RESOLUCIÓN No. 03354

“POR LA CUAL SE RESUELVE UNA SOLICITUD DE PERMISO NUEVO DE EMISIONES ATMOSFÉRICAS Y SE TOMAN OTRAS DETERMINACIONES”

LA SUBDIRECCIÓN DE CALIDAD DEL AIRE, AUDITIVA Y VISUAL DE LA DIRECCIÓN DE CONTROL AMBIENTAL DE LA SECRETARÍA DISTRITAL DE AMBIENTE

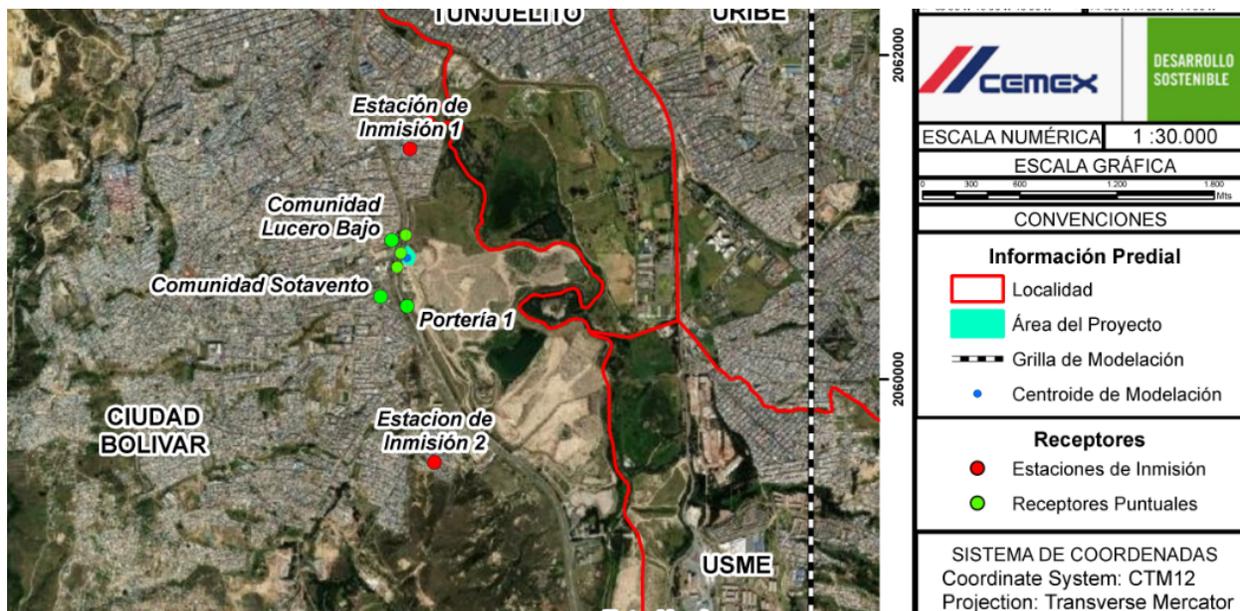
De acuerdo a lo presentado con anterioridad, en donde la estimación de las emisiones de las trituradoras Primaria RM80 y la Secundaria CS3600 son presentadas en unidades g/s se hace necesario que los resultados de las emisiones se reporten de forma que puedan ser comparadas con los estándares de emisión, concentraciones reportadas en mg/m³ y que además garanticen
